Dotyczy: postępowania prowadzonego w trybie przetargu nieograniczonego przetargu na wykonanie zadania pn. „Budowa ul. Sosnowej w Czarnej Wsi Kościelnej”
Nr ref. Or.271.2.2019

Wyjaśnienia do treści SIWZ - odpowiedzi na zapytania

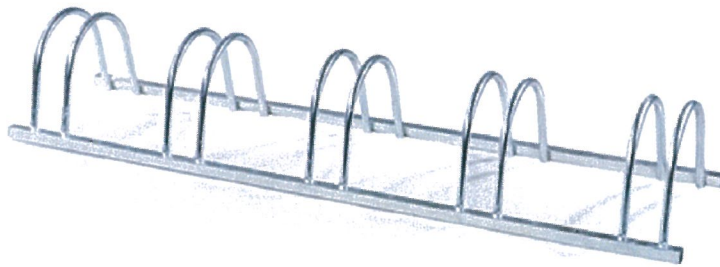
Prosimy o zamieszczenie rysunku stojaka rowerowego z pozycji 50d.9 przedmiaru.

Zamawiający przedstawia w załączeniu rysunek stojaka 5-stanowiskowego przewidzianego do montażu.
